Anlage 1 zur Sitzungsvorlage für Technischer- und Umweltausschuss 05.03.26
 Stadtbauamt Engen

Behandlung der Anregungen zum Vorhabenbezogenen Bebauungsplan Solarpark Neubrunn mit Vorhaben- und Erschließungsplan in Engen-Zimmerholz aus der frühzeitigen Beteiligung vom 30.10.25 bis 01.12.25

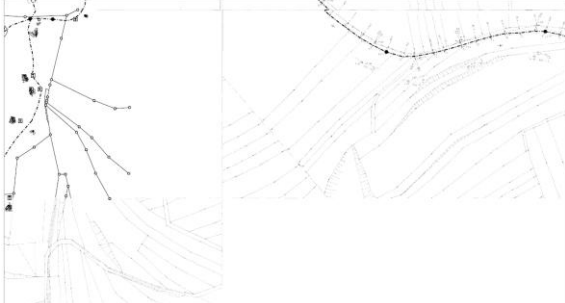
9	LRA Konstanz Amt für Wasserwirtschaft und Bodenschutz	Aus Sicht der Unteren Wasserbehörde bestehen gegen die Planung keine Einwände. Es wird jedoch um Beachtung der folgenden Anmerkungen gebeten. 1. Altlasten Im Plangebiet sind keine Altlasten/Verdachtsflächen bekannt. 2. Bodenschutz Im Umweltbericht wurde die Eingriffs-/Ausgleichs-Bilanzierung für das Schutzgut Boden nach dem LUBW-Leitfaden Bewertung von	1. Wird zur Kenntnis genommen. 2. Wird zur Kenntnis genommen. Vor Baubeginn wird ein vereinfachtes Bodenschutzkonzept eingereicht.	1. Die Stellungnahme wird zur Kenntnis genommen. 2. Vor Baubeginn wird ein vereinfachtes Bodenschutzkonzept eingereicht.

Lfd. Nr.	Name	Anregungen	Stellungnahme der Verwaltung	Beschluss
		Böden nach ihrer Leistungsfähigkeit, Leitfa- den für Planungen und Gestattungsverfahren (Heft 23) durchgeführt. Die Bilanzierung kommt zu einem Defizit von rd. 5.700 Öko- punkten, welche schutzgutübergreifend inner- halb des Plangebietes ausgeglichen werden sollen. Aus Sicht des Bodenschutzes beste- hen daher keine Einwendungen gegen die Planung. Der Umweltbericht bildet einen ge- sonderten Bestandteil der Begründung. Die darin vorgeschlagenen umweltfachlichen Maßnahmen sind im Bebauungsplan festzu- schreiben. Da bei der Errichtung des Solar- parks auf einer Fläche von mehr als 0,5 ha in den Boden eingegriffen wird, ist im Zuge des Baugenehmigungsverfahrens bzw. rechtzeitig im Vorfeld der Baumaßnahmen ein Boden- schutzkonzept gemäß § 2 Abs. 3 LBodSchAG zu erstellen und bei der Unteren Boden- schutzbehörde einzureichen. Hinweis: Bei Freiflächen-Photovoltaikanlagen ist ein vereinfachtes, standardisiertes Boden- schutzkonzept ausreichend.
